改善箇所説明図

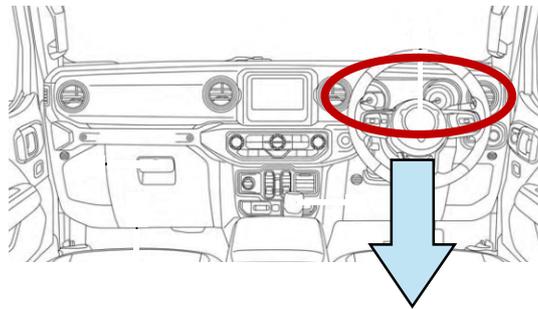
基準不適合部位

メータークラスターにおいて、製造管理が不適切なため、制御プログラムの設定値が誤っているものがある。そのため、排出ガス浄化装置が故障した場合、エンジン警告灯が点灯せず、保安基準に適合しないおそれがある。

対策部位

全車両、エンジン警告灯の点灯有無を点検し、不点灯の場合は、メータークラスターの制御プログラムを対策仕様に更新する。
